SPIS ZAŁĄCZNIKÓW:

„BIOZ”
INFORMACJA DOTYCZĄCA BEZPIECZEŃSTWA I OCHRONY ZDROWIA

NAZWA INWESTYCJI	BUDOWA PLACU ZABAW PRZY UL. WESTERPLATTE W KOŁOBRZEGU	
ADRES INWESTYCJI	TEREN PRZY UL. WESTERPLATTE W KOŁOBRZEGU	
IDENTYFIKATORY DZIAŁEK EWIDENCYJNYCH	NR DZIAŁKI: OBRĘB: JEDNOSTKA EWIDENCYJNA:	5/9, 5/10, 19/3 4 MIASTO KOŁOBRZEG 320801_1 MIASTO KOŁOBRZEG
INWESTOR	GMINA MIASTO KOŁOBRZEG UL. RATUSZOWA 13, 78-100 KOŁOBRZEG	
JEDNOSTKA PROJEKTOWA	ZIELONE KRESKI SP. Z O.O. UL. ABELARDA 5, 20-710 LUBLIN	
MIEJSCE I DATA OPRACOWANIA	LUBLIN, MAJ 2024 ROK

OGP 01 Ogrodzenie Panelowe

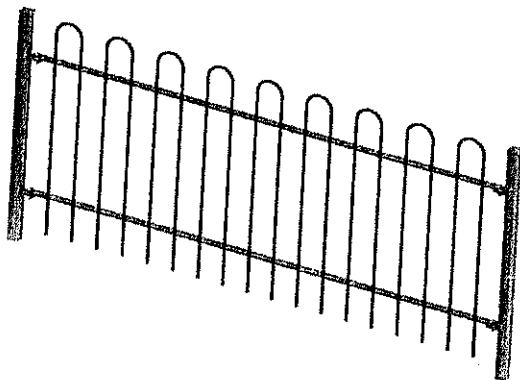
„pkt 1 lit. e) przestrzeń placu zabaw powinna być ogólnodostępna i nieograniczona, jednakże mając na względzie warunki techniczne jakim powinien odpowiadać projektowany plac zabaw na dz. nr 5/10, obręb 4 m. Kołobrzeg (Rozporządzenie Ministra Infrastruktury z dnia 12 kwietnia 2002 r. w sprawie warunków, jakim powinny odpowiadać budynki i ich usytuowanie) dopuszcza się wykonanie ogrodzenia panelowego, o wysokości do 1,20m wzdłuż pasa drogowego ul. Westerplatte. Konstrukcja ogrodzenia powinna być zabezpieczona przed działaniem czynników atmosferycznych. Ogrodzenie nie może

posiadać ostrych i wystających elementów. Ogrodzenie od strony drogi należy obsadzić pnąciami lub krzewami w formie żywopłotu." Jednocześnie akceptuję wzór przesłanego ogrodzenia panelowego (specyfikacja materiałowa - zał. nr 1), oraz jego lokalizację (mapa - zał. nr 2).

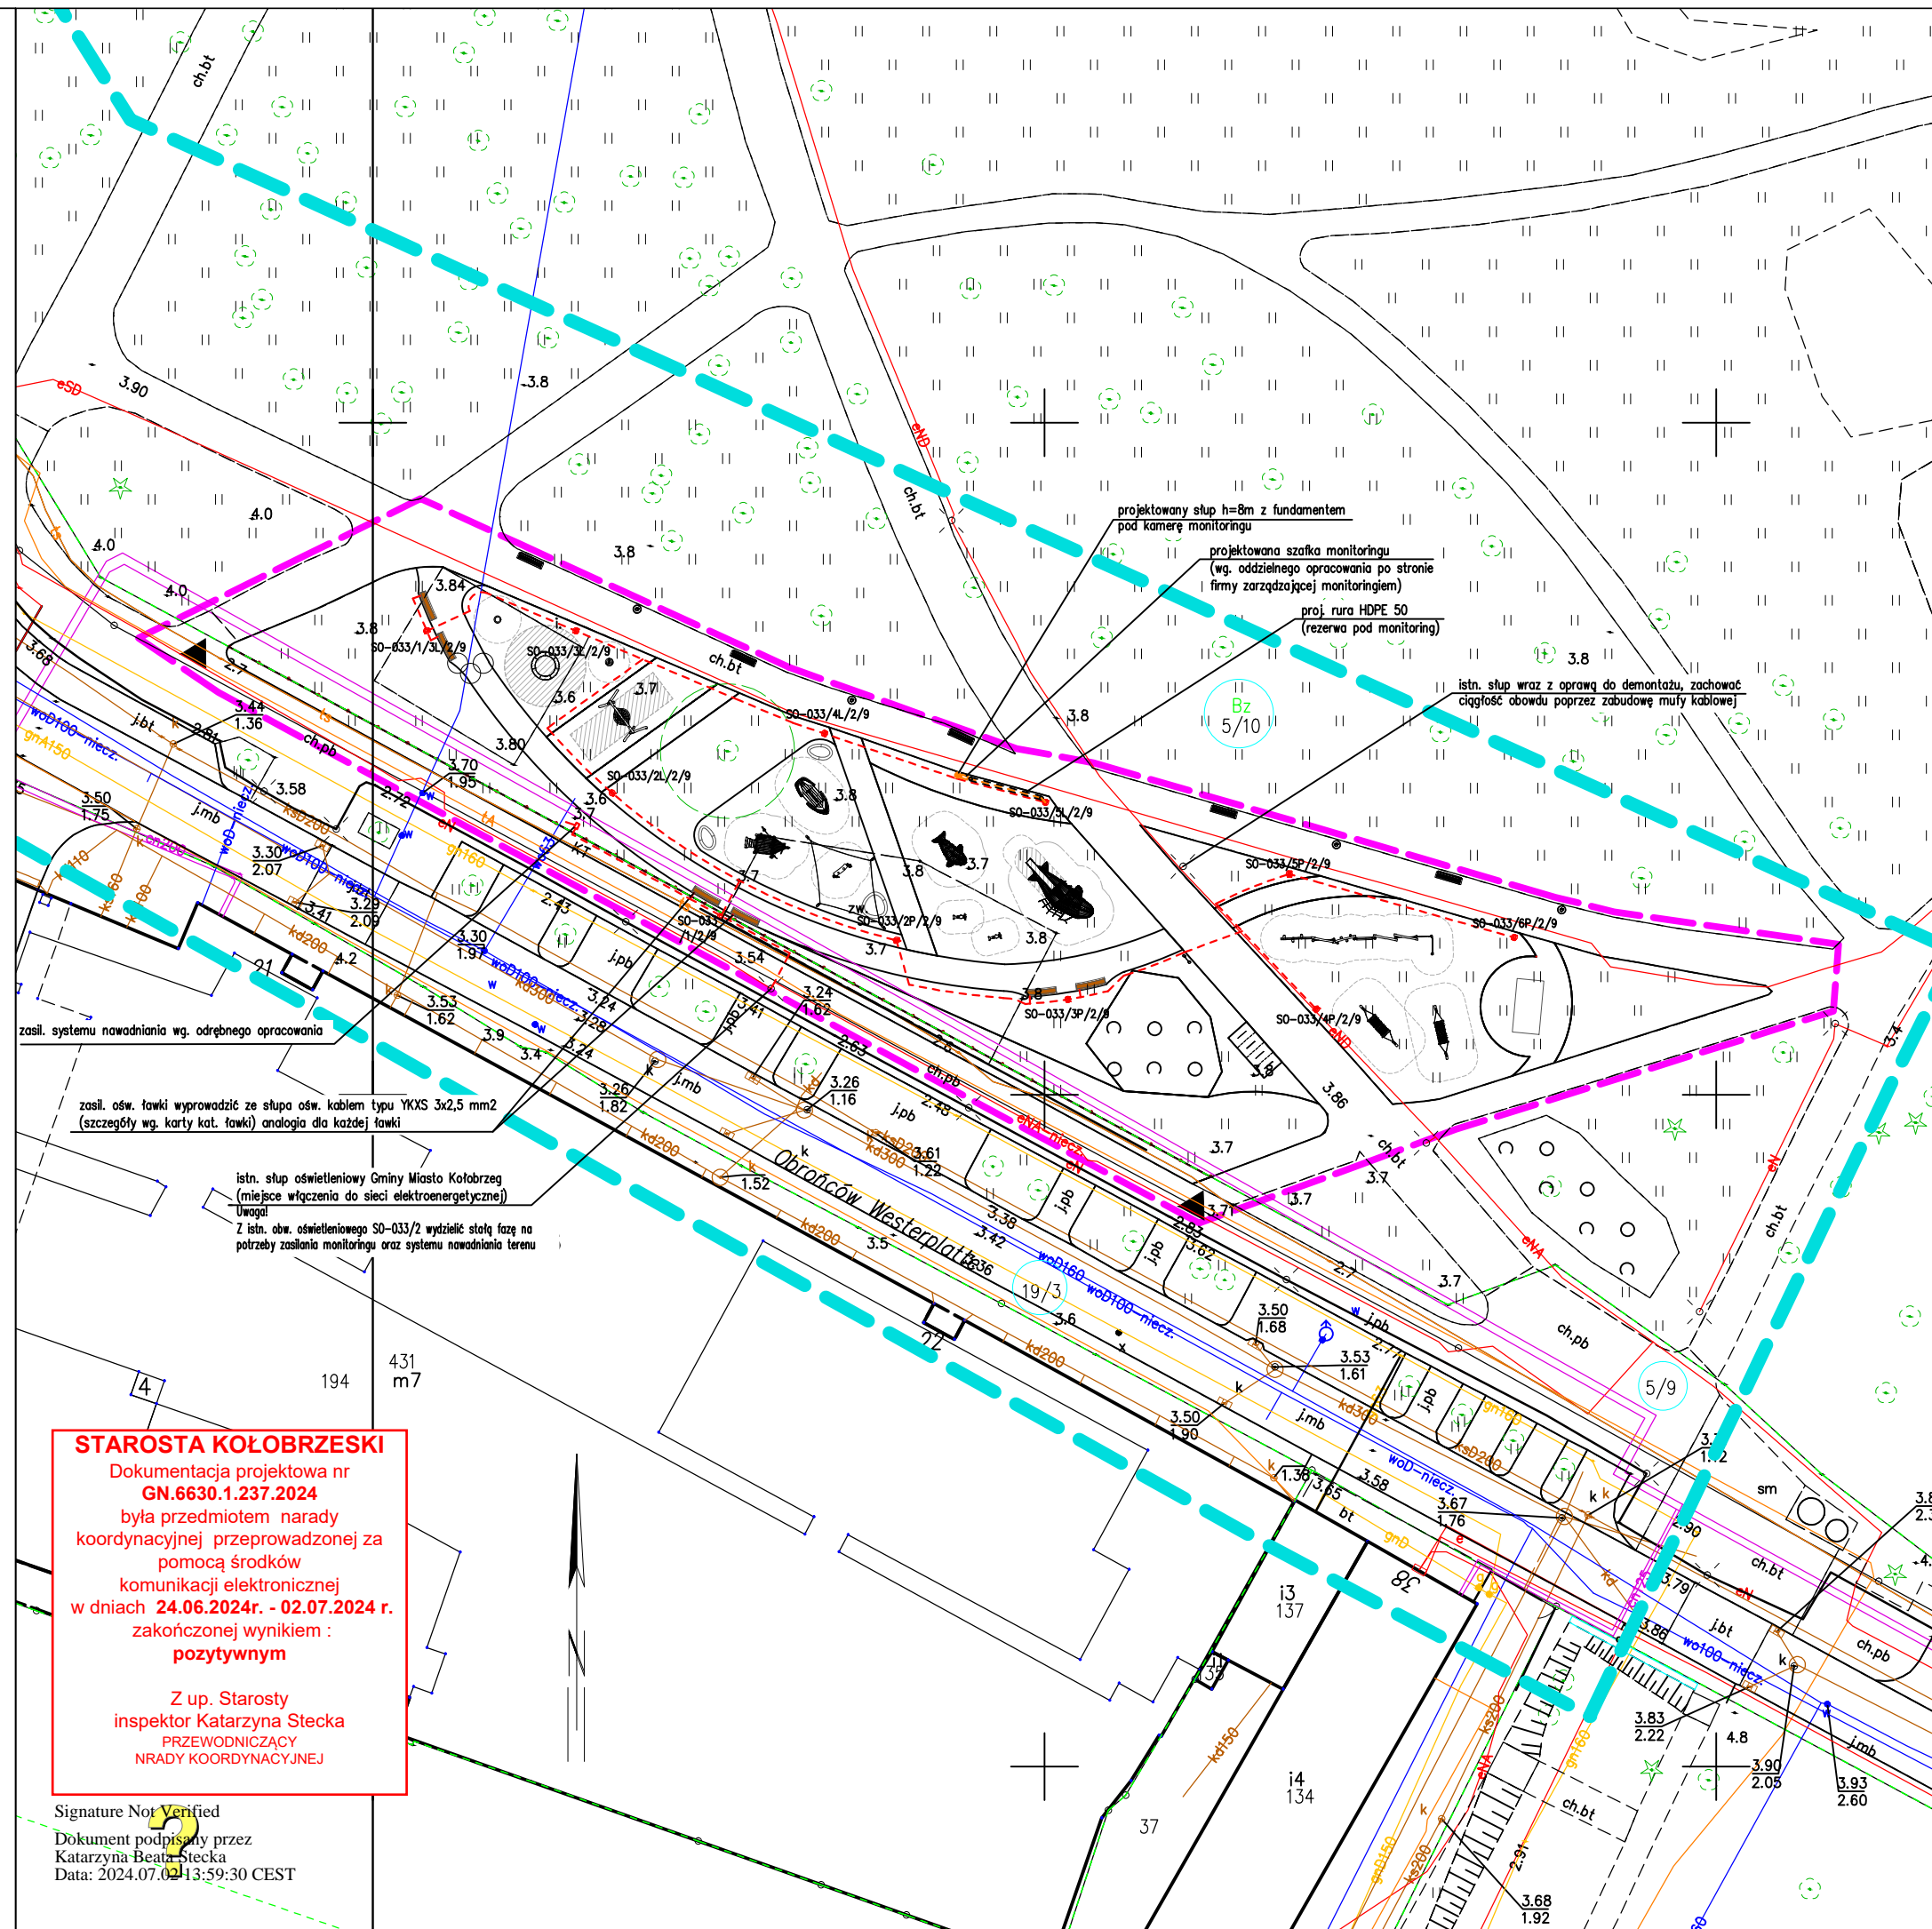
Lp.	Nazwa instytucji Sposób uczestnictwa	Stanowisko Uwagi	Imię i nazwisko uczestnika
1	Energa Oświetlenie Sp. z o.o. ul. Artura Grottgera 7 81-809 Sopot	Uczestnik nieobecny na naradzie	
2	Energa-Operator S.A. Oddział w Koszalinie Rejon Dystrybucji w Kołobrzegu ul. Morska 10 75-950 Koszalin elektroniczny	Stanowisko pozytywne Uzgodniono pozytywnie z następującymi uwagami: 1.Sposób wykonania robót w pobliżu istniejących urządzeń elektroenergetycznych i niezbędne ich zabezpieczenie określają przepisy PN/E – 05100 i PN/E – 05125 oraz przepisy branżowe. 2.Prace ziemne w pobliżu urządzeń wykonywać ręcznie pod nadzorem uprawnionego pracownika, a odkryte kable energetyczne zabezpieczyć przed ich uszkodzeniem rurami ochronnymi dwudzielnymi. 3.Prace budowlane przy korytowaniu, w miejscach zbliżeń i skrzyżowań z czynnymi liniami kablowymi należy wykonywać ręcznie, a prace polegające na zakładaniu rur ochronnych na kable energetyczne wykonywać przy urządzeniach wyłączonych spod napięcia. 4.Odkryte kable przed zasypaniem zgłosić do Rejonu Dystrybucji celem ich sprawdzenia. 5.W miejscu prowadzonych robót mogą znajdować się urządzenia elektroenergetyczne nie będące na majątku ENERGA – OPERATOR	Grzegorz Pękuł

S.A. oraz mogą występować różnice pomiędzy stanem zaistniałym po odkryciu, a inwentaryzacją geodezyjną. 6.Za uszkodzenia sieci elektroenergetycznej powstałe w wyniku prowadzonych prac odpowiada wykonawca lub inwestor i jest zobowiązany do ich usunięcia na własny koszt.	
3	Gawex Media Sp. z o.o. w Warszawie, Oddział w Szczecinku pl. Wolności 11 78-400 Szczecinek elektroniczny	Stanowisko pozytywne Uzgodniono bez uwag.	Grzegorz Badysiak
4	G.EN. OPERATOR Sp. z o.o. Oddział w Karlinie ul. Koszalińska 96B 78-230 Karlino	Uczestnik nieobecny na naradzie	
5	Miejska Energetyka Ciepła w Kołobrzegu Sp. z o.o. ul. Kołtąta 3 78-100 Kołobrzeg elektroniczny	Stanowisko pozytywne Uzgodniono pozytywnie z uwagą - w miejscu skrzyżowania się kabla energetycznego z preizolowaną siecią ciepłą kabel energetyczny prowadzić w rurze osłonowej	Jan Bownik
6	Miejskie Wodociągi i Kanalizacja Sp. z o.o. ul. Artyleryjska 3 78-100 Kołobrzeg elektroniczny	Stanowisko pozytywne Projektowaną trasę infrastruktury technicznej w rzucie poziomym opiniuję bez uwag. W przypadku konieczności pozostałe uzgodnienia branżowe na etapie realizacji zgodnie z obowiązującym prawem, a w szczególności zgodnie z Rozporządzeniem Ministra Infrastruktury z dnia 6 lutego 2003 r. w sprawie bezpieczeństwa i higieny pracy podczas wykonywania robót budowlanych rozdział 10.	Marcin Winiecki

7	Orange Polska S.A. Wydział Zarządzania Zasobami Infrastruktury i Obsługi Klienta ul. Sosnkowskiego 20 45-273 Opole	Uczestnik nieobecny na naradzie	
8	Polska Spółka Gazownictwa Sp. z o.o., Oddział Zakład Gazowniczy w Koszalinie ul. Połczyńska 55/57 75-808 Koszalin elektroniczny	Stanowisko pozytywne Trasę uzgodniono bez uwag.	Artur Zając
9	Prezydent Miasta Kołobrzeg Wydział Gospodarki Komunalnej i Lokalowej ul. Ratuszowa 13 78-100 Kołobrzeg elektroniczny	Stanowisko pozytywne	Grzegorz Kamiński
10	Prezydent Miasta Kołobrzeg Wydział Ochrony Środowiska i Gospodarki Odpadami ul. Ratuszowa 13 78-100 Kołobrzeg elektroniczny	Stanowisko pozytywne UZGODNIONO BEZ UWAG	Marta Łukaszewicz - Urząd Miasta Kołobrzeg

11	UPC Polska sp. z o.o. ul. Solidarności 171 00-877 Warszawa	Uczestnik nieobecny na naradzie	
12	Zarząd Dróg Powiatowych w Kołobrzegu ul. Gryfitów 8 78-100 Kołobrzeg	Uczestnik nieobecny na naradzie	
13	Asta-Net S.A. ul. Podgórna 10 64-920 Piła elektroniczny	Stanowisko pozytywne Projekt uzgodniono bez uwag.	Tadeusz Siwiec
14	Regionalne Centrum Informatyki w Gdyni ul. Strażacka 2-8, 81-660 Gdynia elektroniczny	Stanowisko pozytywne	Włodzimierz Kołodyński
15	Światłowód Inwestycje sp. z o.o. Aleje Jerozolimskie 160 02-326 Warszawa	Uczestnik nieobecny na naradzie

Uwagi i stanowisko Przewodniczącego: bez uwag
